Oggetto: PROCEDIMENTO UNICO AI SENSI DELL'ART. 53, COMMA 1, LETTERA B) DELLA L.R. 24/2017 PER L'APPROVAZIONE DEL PROGETTO RELATIVO ALLA COSTRUZIONE DI UN MAGAZZINO DI STOCCAGGIO MERCI IN VARIANTE AL P.O.C. CON VALORE DI P.U.A. PRESSO INSEDIAMENTO PRODUTTIVO ESISTENTE SITO IN CODIGORO LOC. CAPRILE CENTRO N.6. PROPONENTE DITTA F.LLI BENAZZI S.R.L. AUTOTRASPORTI E SPEDIZIONI

Con riferimento alla PEC del 05.05.2020 in cui venivano allegati elaborati ad integrazione del Procedimento in oggetto, con la presente si segnalano alcune difformità riscontrate nella "TAVOLA 8 PUA Verde Pubblico-Parcheggi-Illuminazione Pubblica_Rev01.pdf" rispetto alle prescrizioni tecniche inviate dalla Scrivente al geom. Gianni Bondi in data 15.04.2020.

<p>Prescrizioni tecniche - planimetria -</p>	<p>TAVOLA 8 PUA</p>

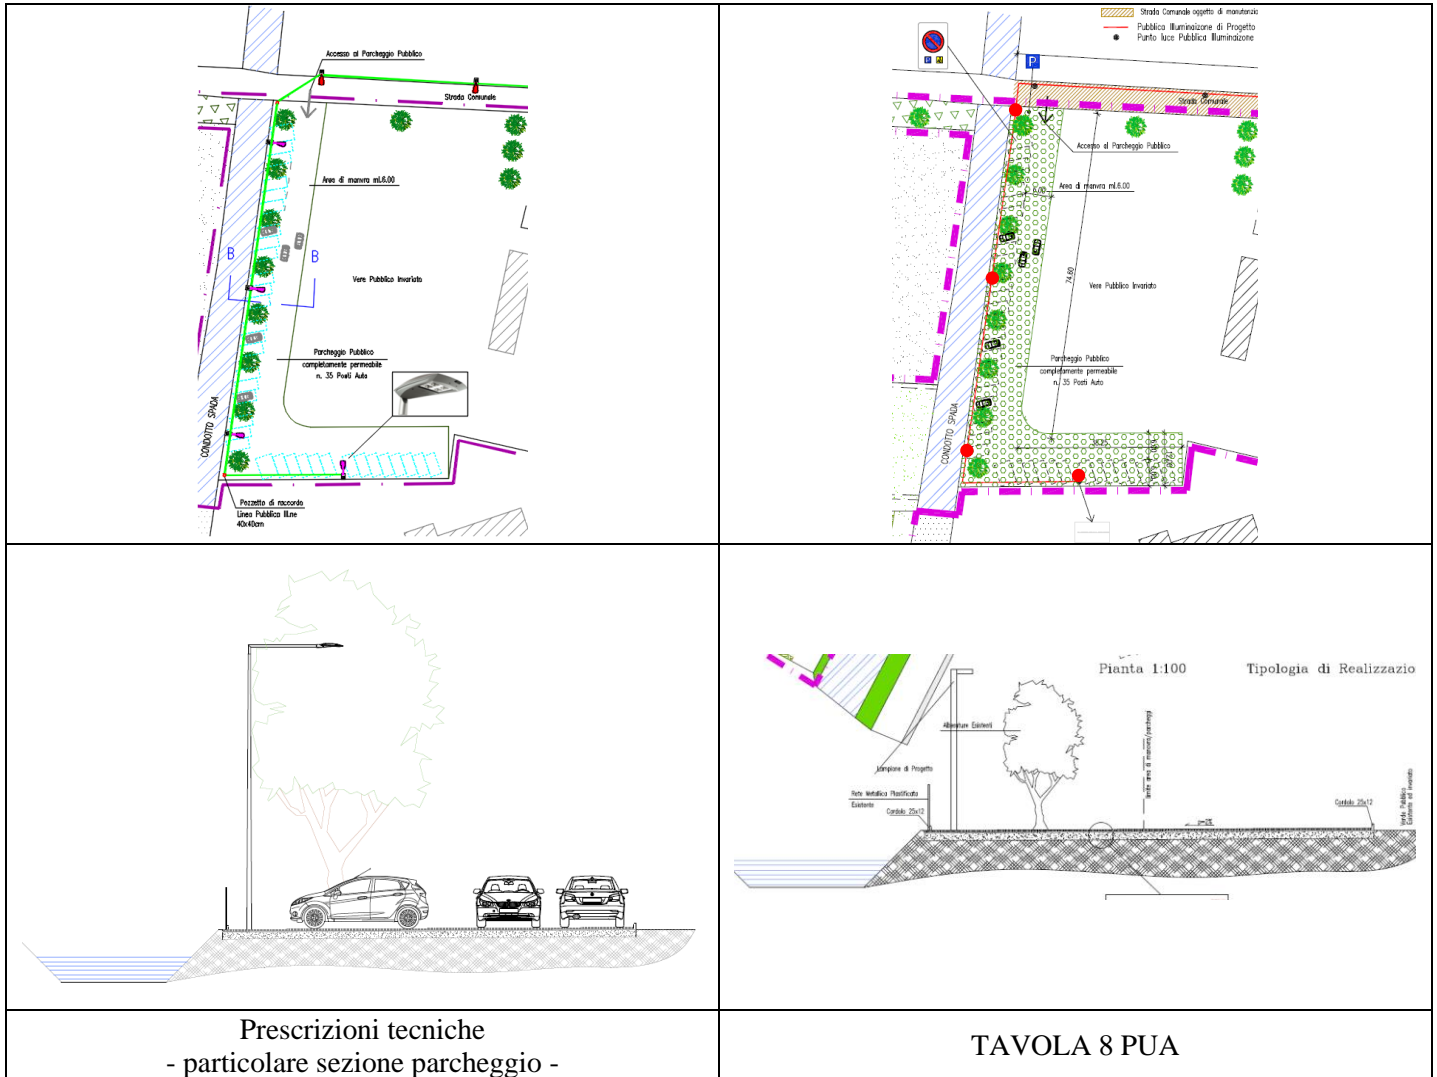
- l'alimentazione del nuovo impianto era stata prevista in derivazione da impianto esistente mediante installazione di nuovo quadro di sezionamento, mentre nella Tavola 8 non è indicata nessuna metodologia di allacciamento;

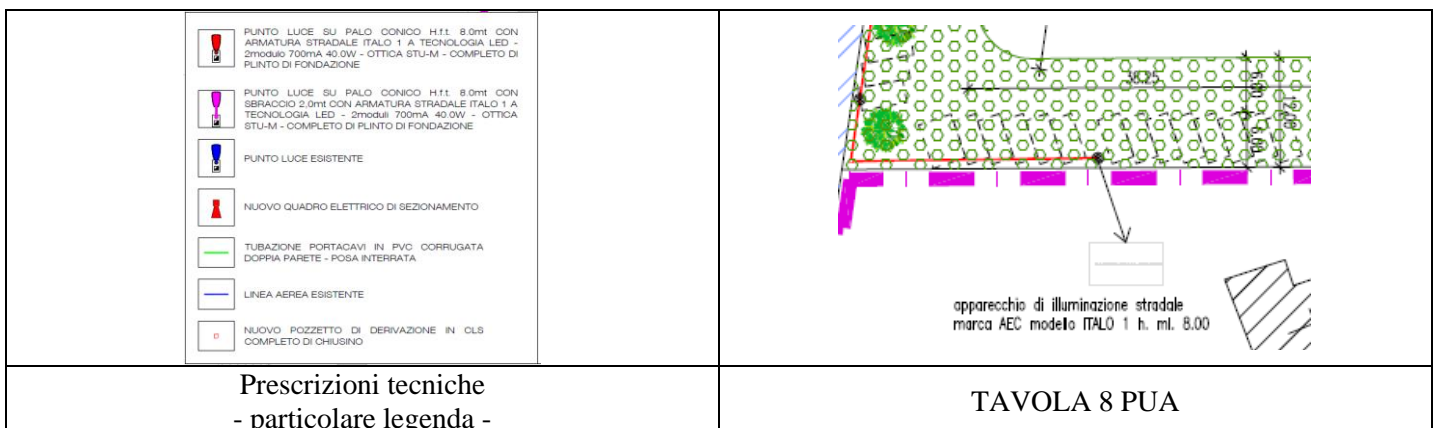
- nel parcheggio, vista la presenza di vegetazione, sono stati previsti punti luce con palo di sostegno H.f.t. 8,0mt con braccio da 2,0mt per consentire un'adeguata illuminazione sia dell'area di sosta che della strada di manovra, mentre nella Tavola 8 è previsto l'installazione di palo diritto H.f.t. 8,0mt e in posizione diversa;
